הבהרות לשאלות שנשאלו במהלך הסיור ובהליך שאלות הבהרה

מכרז 01/2021, להספקה, התקנה ושירות – מתזים

מכללת תלפיות

הצעת מחיר להתקנת מערכת פריאקשן בחדר המחשב/שרתים.

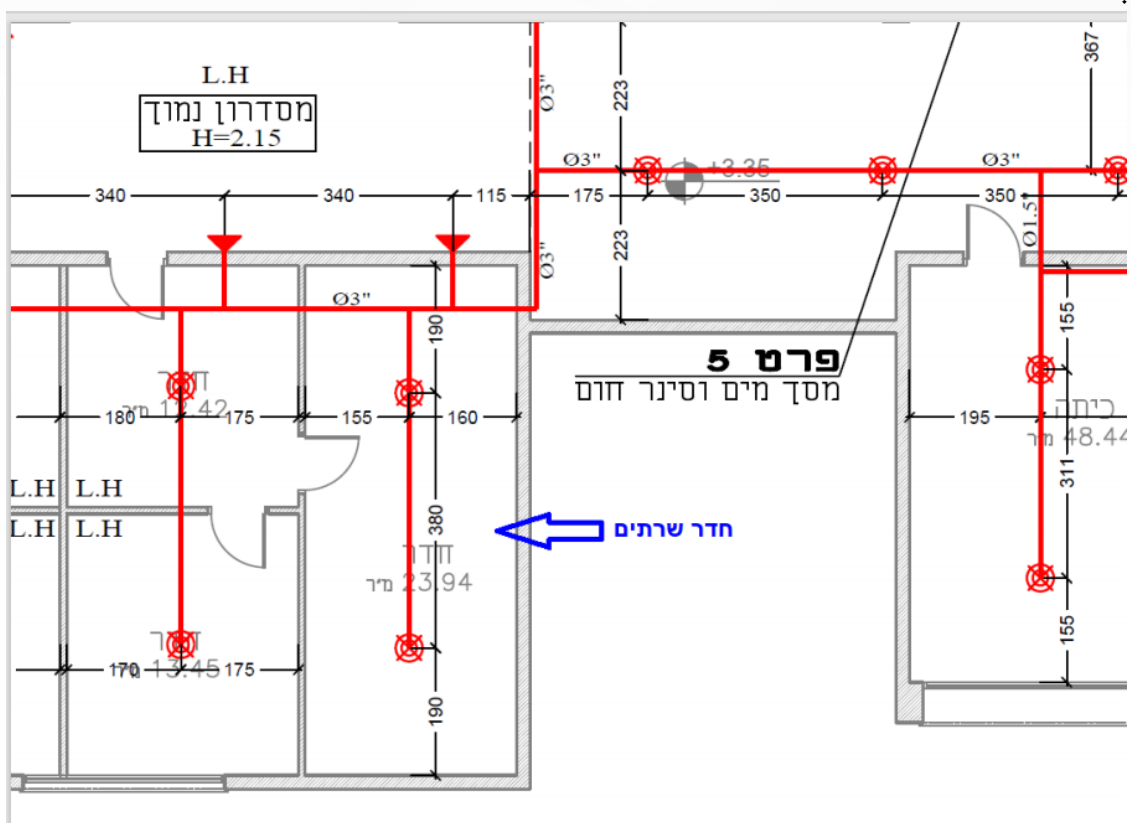
<p>אשר על כן, בעמוד שלאחר כתב הכמויות ולפני הצהרת מציע על כך שהעלויות כוללות, בסעיף 3: בשורה הראשונה בסעיף - על המציע למחוק את המילה "צנרת". בשורה השנייה על המציע למחוק את המילים "צנרת במפרט המופיע בכתב הכמויות, כשהיא צבועה בצבע לבן חרושתי ואספקת". יובהר: תוספת המחיר שתוצע באחוזים, תהיה לגבי האביזרים בלבד. האחוז (%) המוצע/מבוקש כתוספת עבור אספקת אביזרים שיהיו צבועים בצבע שמן לבן, לא יעלה על 8% . וכן, לגבי האביזרים, המכללה שומרת לעצמה את הזכות לקבוע שבחלק מהמקומות, האביזרים יהיו בצבע אדום (ללא תוספת מחיר) ובחלק מהמקומות יהיו אביזרים בצבע לבן ובאביזרים שיתבקש שיהיו בצבע לבן, תחול תוספת המחיר ב- % שתוצע ע"י המציע ואשר לא תעלה על 8% כאמור לעיל.</p>		
<p>לגבי חדר זה אכן יחול שינוי כמפורט להלן: שלא כפי שתוכנן מלכתחילה, בחדר המחשב/שרתים תותקן מערכת פריאקשן double interlock בקוטר 2" כולל קומפרסור מושתק. הצעה להתקנת מערכת הפריאקשן כאמור תוגש במעטפת הצעת המחיר, על גבי עמוד 6 במסמך זה.</p>	<p>3 האם חדר המחשב/השרתים ימוגן כשאר החדרים במערכת מתזים ?</p>

שלא כפי שתוכנן מלכתחילה, בחדר המחשב/שרתים, המסומן מטה, שהינו בגודל של כ - 24 מ"ר, תותקן מערכת פריאקשן double interlock בקוטר 2" כולל קומפרסור מושתק.

המחיר המבוקש להתקנת מערכת פריאקשן double interlock בקוטר 2" כולל קומפרסור מושתק, בחדר המחשב/שרתים הינו:
